**F430****F430  
SPIDER**

| <b>280</b> | <b>3</b> | <b>1636</b>    |

Betreff: **Austausch oberes Getriebelager****NICHT für USA**

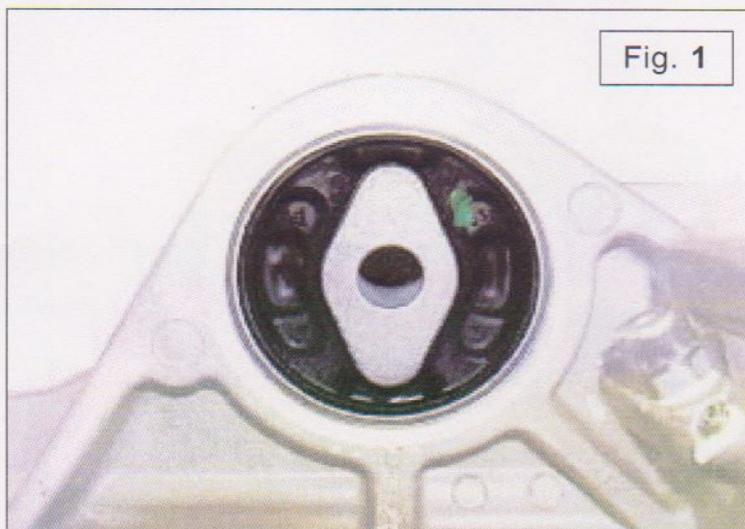
Wir möchten mitteilen, dass aus Gründen einer eventuellen Nicht-Konformität des oberen Getriebelagers seitens unseres Zulieferers, entschieden wurde die Fahrzeuge F430 Coupé und Spider **ab Produktionsbeginn bis Assembly Nr. 74429** zu aktualisieren.

Die Aktualisierung besteht im Austausch des o.g. Getriebelagers gegen das **neue Getriebelager mit der ET-Nummer 237531**.

**Beschreibung:** Einführung neues Getriebelager.

**Motiv:** Technische Verbesserung.

| Ref. ET-Nr. | Beschreibung              | Anz. |
|-------------|---------------------------|------|
| 7 237531    | Oberes Getriebe-<br>lager | 1    |

**Lösung gültig  
ab Assembly Nr. 74430**

- › **Den Hilfsrahmen im Motorraum demontieren** (wie in Kapitel **D4.04** des Werkstatthandbuchs beschrieben).
- › **Das obere Getriebelager gegen das neue mit ET-Nr. 237531 austauschen** (wie in Kapitel **D4.01** des Werkstatthandbuchs beschrieben).
